府民公募型整備事業 ( 府民提案型 < 既要望 > )

府民公募型整備事業（既要望）技術審査一覧【京都市地域】

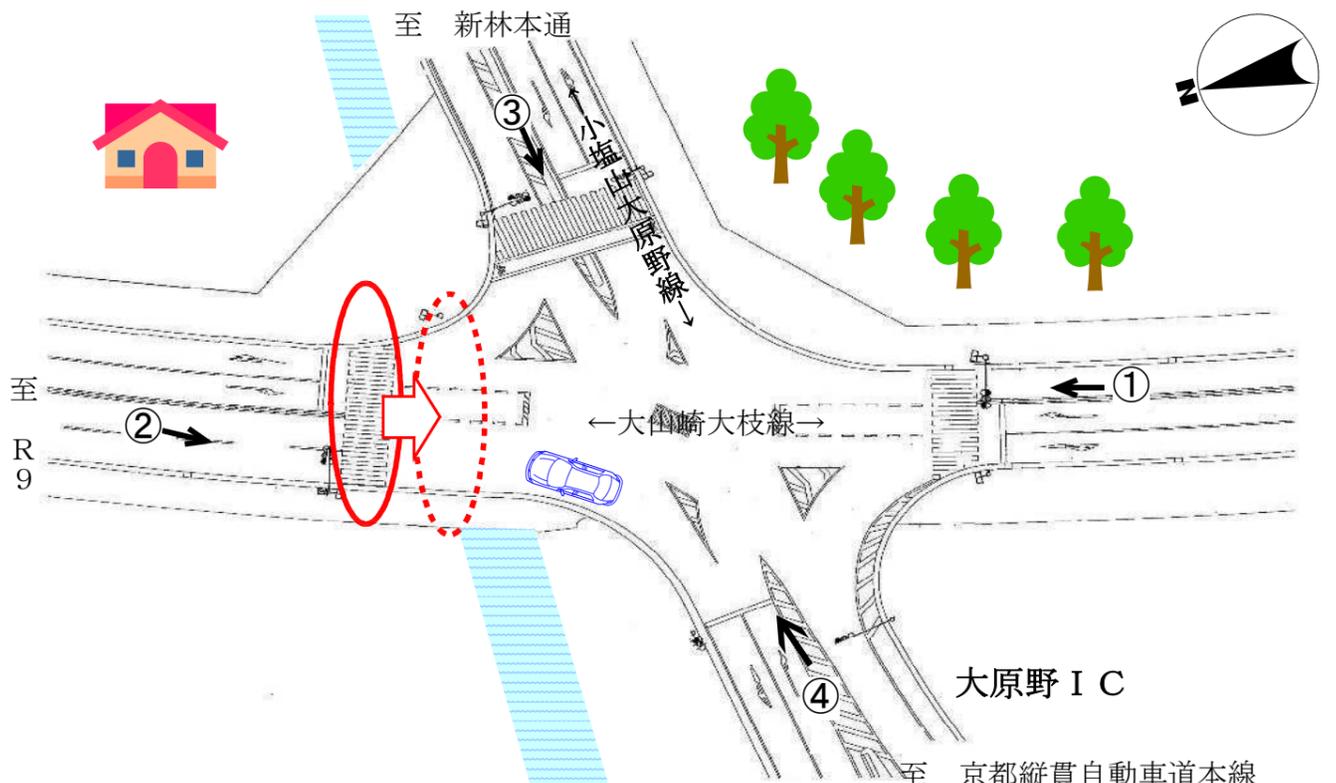
<p>整理番号</p>	<p>23</p>	<p>写真</p>	
<p>交通安全施設</p>	<p>信号機 (新設・定周期式)</p>	<p>①</p> 	<p>②</p> 
<p>所在地</p>	<p>北区上賀茂蟬ヶ垣内町46番地先 上賀茂経200号線上賀茂緯148号線交差点</p>	<p>③</p> 	<p>④</p> 
<p>現在の状況</p>	<ul style="list-style-type: none"> <li>交通規制 交差点図面に記入のとおり</li> <li>付近の環境 交差点周辺は住宅密集地であり、北山通の北方に位置する。西方に上賀茂小学校、南方に府立植物園がある。</li> </ul>		
<p>要望内容</p>	<p>同幅員道路が交差する交差点で、東西が一時停止となっているが、小学校の通学路であり、コミュニティバス路線でもあることから大型車両も増加している。交通ボランティアで対応しているが危険。信号機の設置要望 (受付番号286)</p>		
<p>位置図</p>	 <p style="text-align: center;">交差点図面</p> 		
<p>対応案</p>	<p>見通しも良好で、交通量的にも信号機の必要性は低いと判断するため、実施しない。</p>

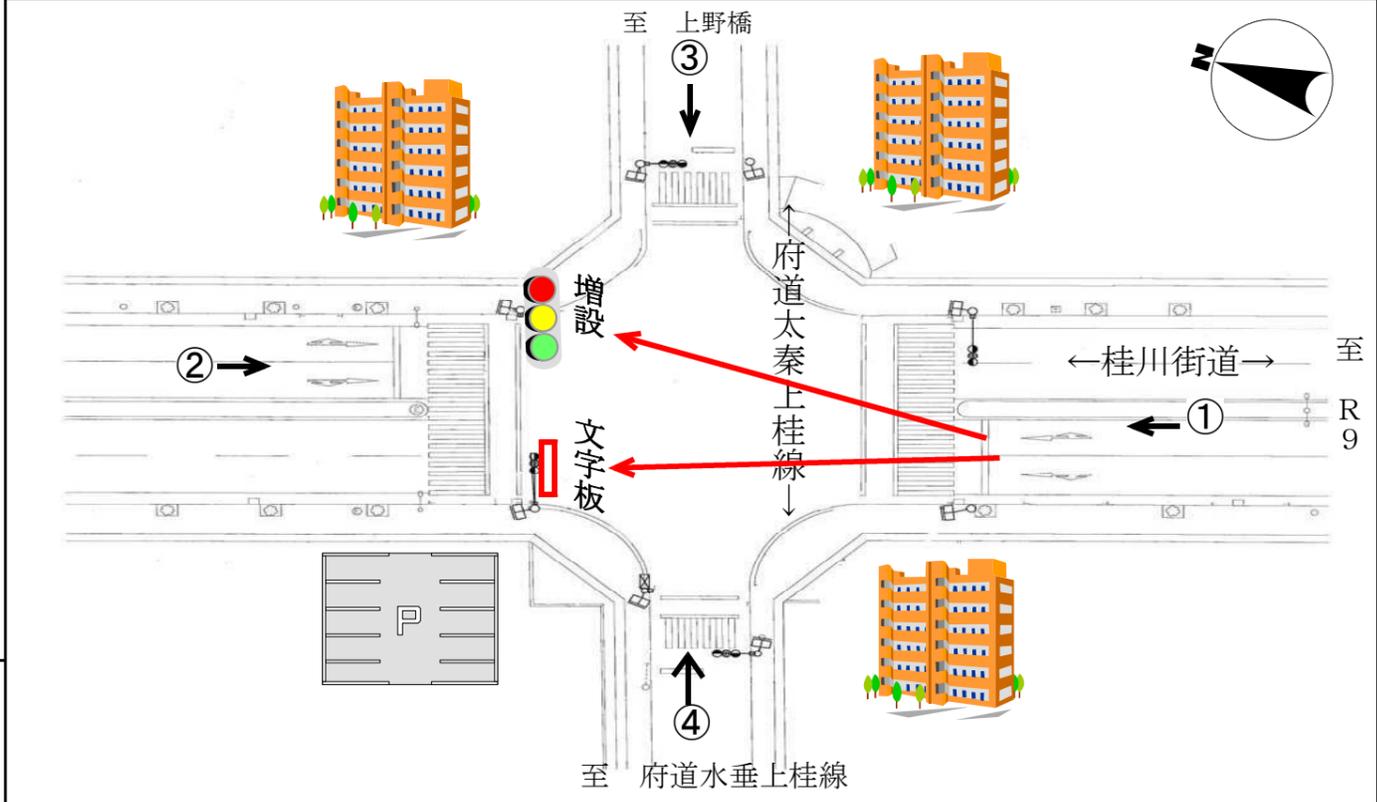
<p>整理番号</p>	<p>25</p>	<p>写真</p>	
<p>交通安全施設</p>	<p>信号機(移設)・横断歩道移設</p>	<p>①</p> 	<p>②</p> 
<p>所在地</p>	<p>京都市西京区大枝西長町 大山崎大枝線大原野 I C 交差点</p>	<p>③</p> 	<p>④</p> 
<p>現在の状況</p>	<ul style="list-style-type: none"> <li>・ 広幅員の大山崎大枝線に位置する。</li> <li>・ 東方に小塩山大原野線が供用開始となっている。</li> <li>・ 大原野 I C が隣接している。</li> </ul>	<p>交差点図面</p>	
<p>要望内容</p>	<p>北詰の横断歩道が数m北に設置されており、動線に即していないため、移設を要望 (受付番号21)</p>		
<p>位置図</p>			
<p>対応案</p>	<p>I C 出口という性質上、現在の交通量を勘案すると左折する車が左折した段階で歩行者の確認ができる現状が望ましいため実施しない。</p>
